AIRE DE TREILLIERES OUEST RN137, sens Rennes-Nantes

Visite le 13/03/2023
Echange avec Mr Dupé, gérant de la
société DUPE TROLL

SITUATION ACTUELLE

PLAN MASSE ACTUEL

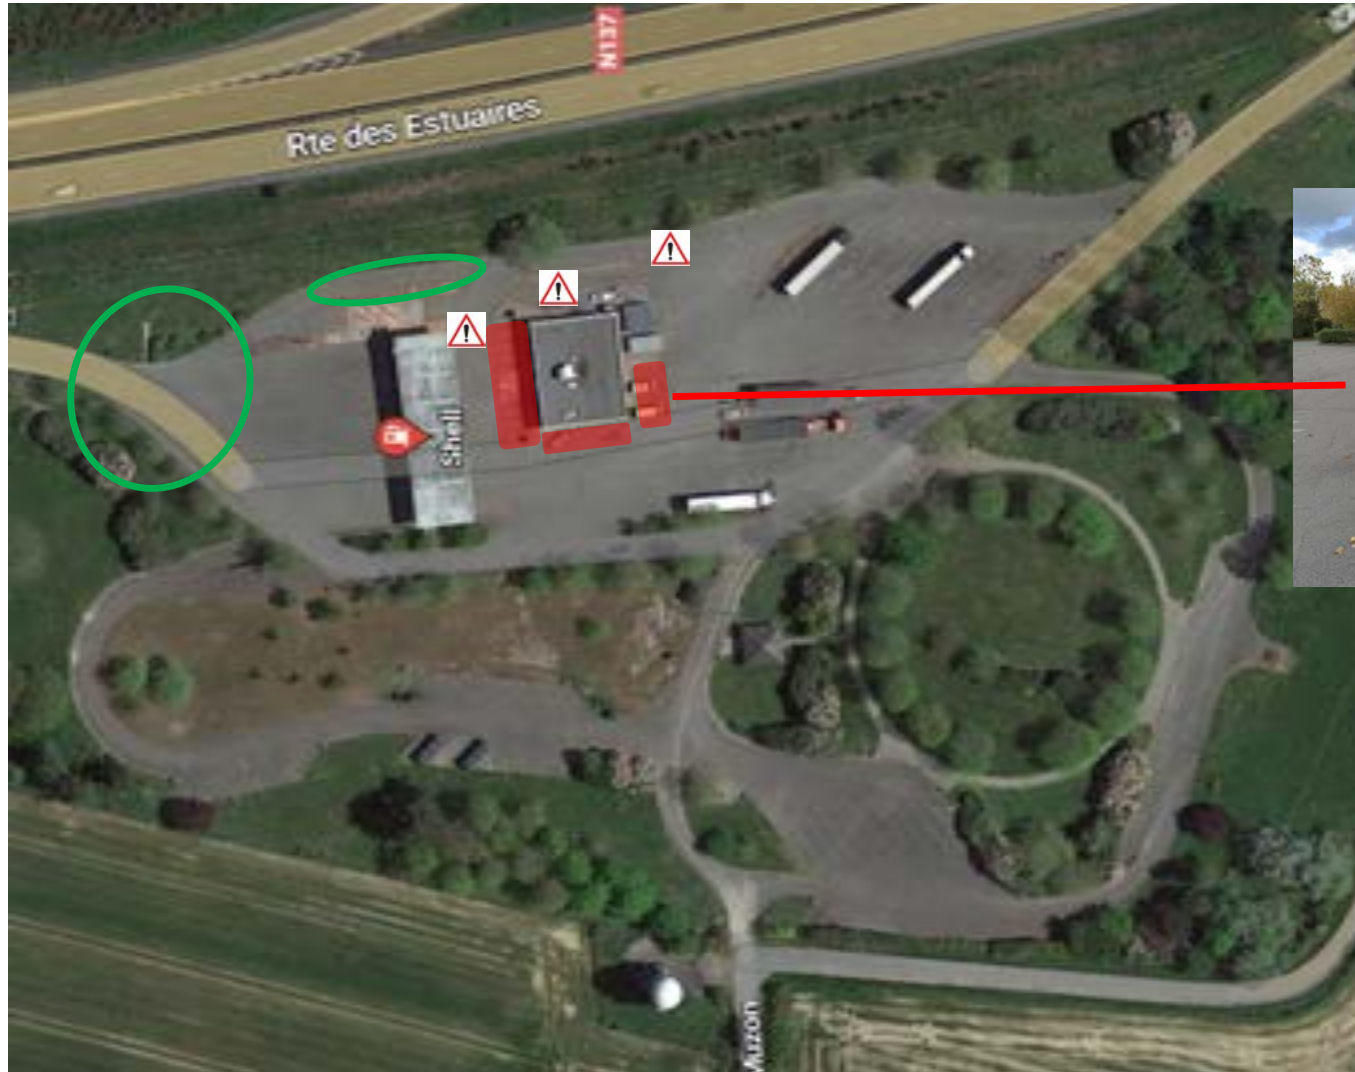
Point de choix en entrée d'aire

- Un point de choix uniquement guidé par un marquage au sol sans dispositif contraignant

Point de choix en entrée d'aire

- Une voie d'évitement VL mal définie et impliquant des croisements de flux à plusieurs endroits, pas de zone de stationnement VL après le bâtiment

PLAN MASSE ACTUEL

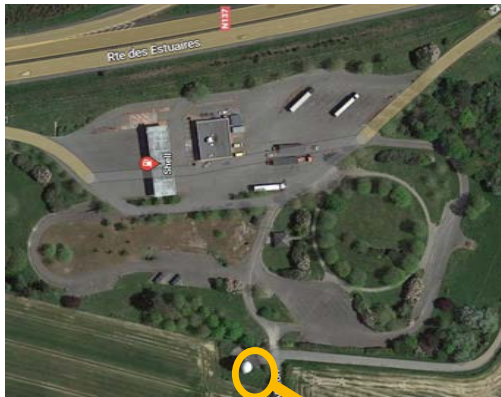
Stationnement VL

- 16 places VL directement au contact du bâtiment, complétées par des zones de stationnement dans la zone aire de repos

- La zone de stationnement à l'arrière du bâtiment peut engendrer des contresens de circulation

- Une grande zone de stationnement PL à l'arrière du bâtiment mais avec des espaces non délimités (absence de marquage au sol)

Stationnement PL

- Risque de contresens
